Programa de Ingeniería Geotécnica

Informe: EIC-Lanamme-0120-2022

Revisión de los informes de ensayos de Crosshole de los meses de enero, febrero, abril y julio del 2021 para el Proyecto Limonal - Cañas

Figura 1 Clasificación de las imperfecciones

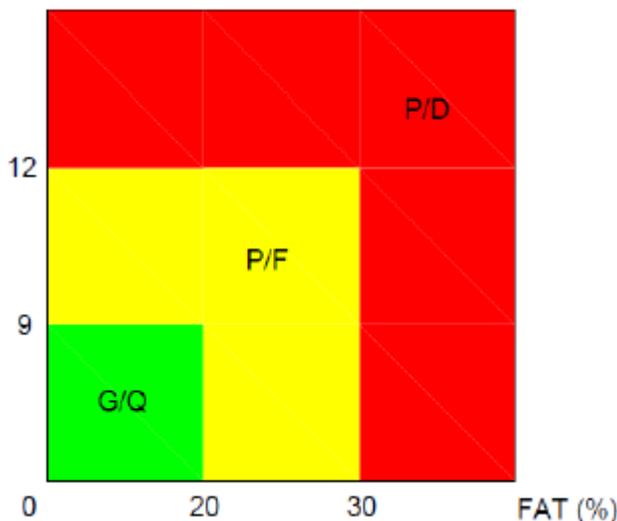
Adicionalmente, LGC considera que para cuando se presentan los resultados de “Bueno (G)” y “Cuestionable (Q)”, el pilote se considera con una integridad aceptable. Cuando se presentan las condiciones de “Falla (P/F)” y “Defectos (D/F)”, se deben considerar los siguientes aspectos:

- Si se presentan “Fallas (P/F)” el pilote se tiene que evaluar si están presentes en más del 50% de los perfiles. Si se encuentran en menos del 50% de los perfiles, el pilote se considera con una integridad aceptable, y se informa de ubicación del daño.

- Si se presentan “Defectos (P/D)” el pilote se tiene que evaluar si están presentes en más de un perfil. Si se encuentran solo uno de los perfiles, el pilote se considera con una integridad aceptable, y se informa de ubicación del daño.

- Al momento de evaluar una falla o un defecto, se deberían incluir al menos la representación tomográfica, ubicación del área de preocupación, medidas adicionales de evaluación tales como excavación, extracción de núcleos, presión de lechada al inyectar, reparación o sustitución del pilote y repetir el ensayo de integridad. Se debe considerar que, si se detectan fallas o defectos sobre toda la sección transversal, generalmente el pilote requiere de su reparación o sustitución.
